改善箇所説明図

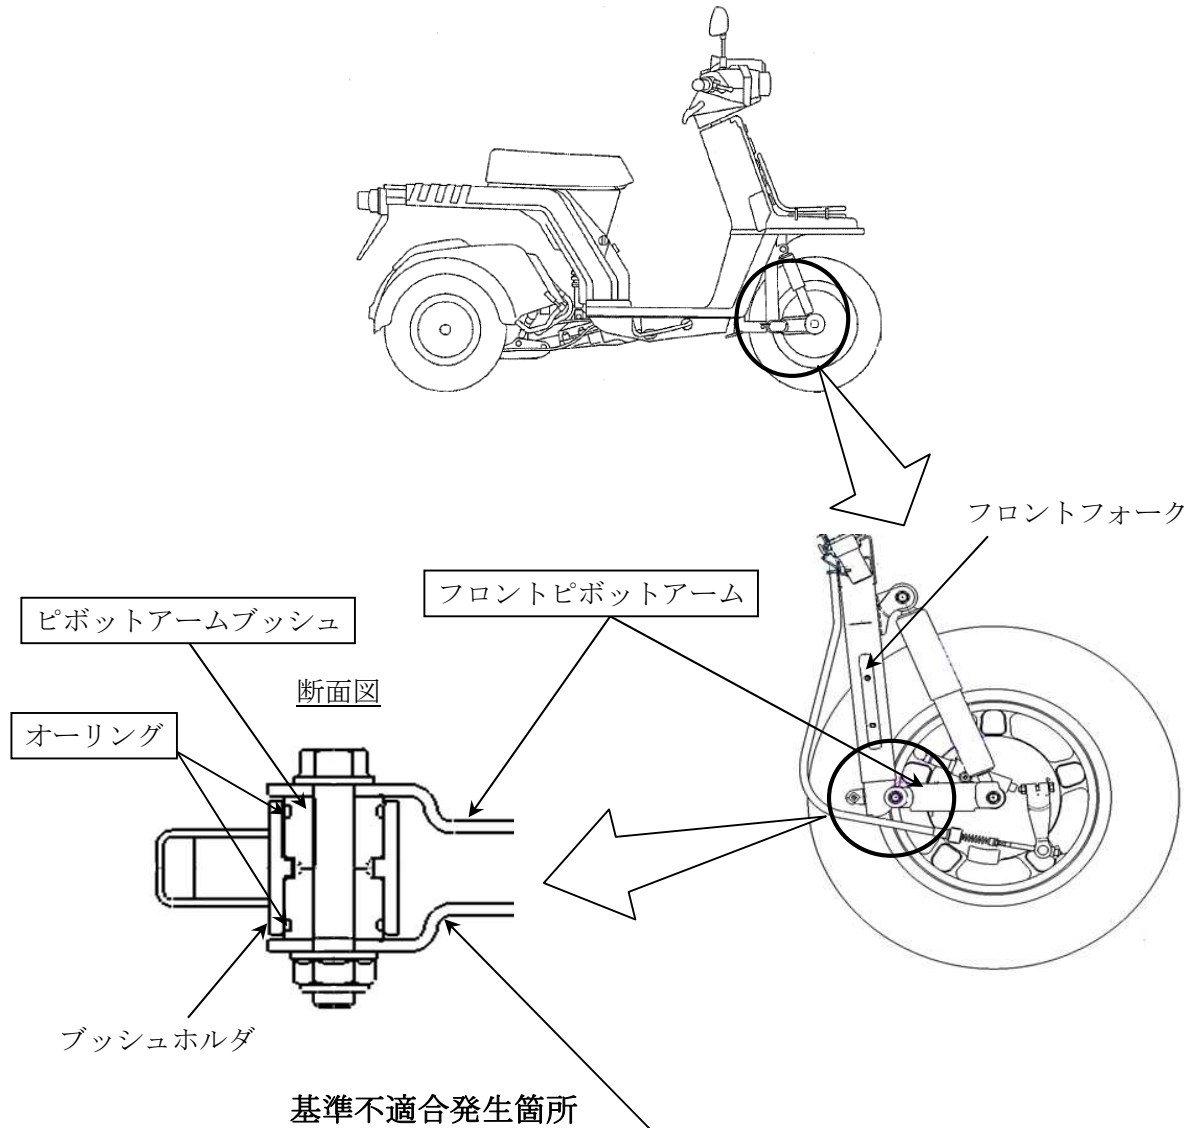
フロントフォークにおいて、ピボットアームブッシュの表面処理が不適切なため、ブッシュホルダとブッシュ間のオーリングが早期に摩耗してグリースが流出すると、フロントピボットアームとブッシュ側面の摺動抵抗が大きくなることがある。そのため、そのままの状態で使用を続けると、右側フロントピボットアームへ過大な応力が加わり折損し、最悪の場合、前輪ブレーキ操作時にフロントブレーキケーブルが引っ張られ、前輪がロックして転倒や走行不能となるおそれがある。

全車両、ピボットアームブッシュを対策品に交換するとともに、フロントピボットアーム及びオーリングを新品に交換する。なお、改善措置用部品の供給に時間を要することから、当面の暫定措置として、全車両、フロントピボットアームを点検し、作動不良が確認されたものについては、フロントピボットアームを新品に交換し、ピボットアームブッシュにグリースを塗布する。それ以外については、ピボットアームブッシュにグリースを塗布する。

注： は交換部品を示す。

識別：車台番号打刻部付近に青色の識別ラベルを貼付する。
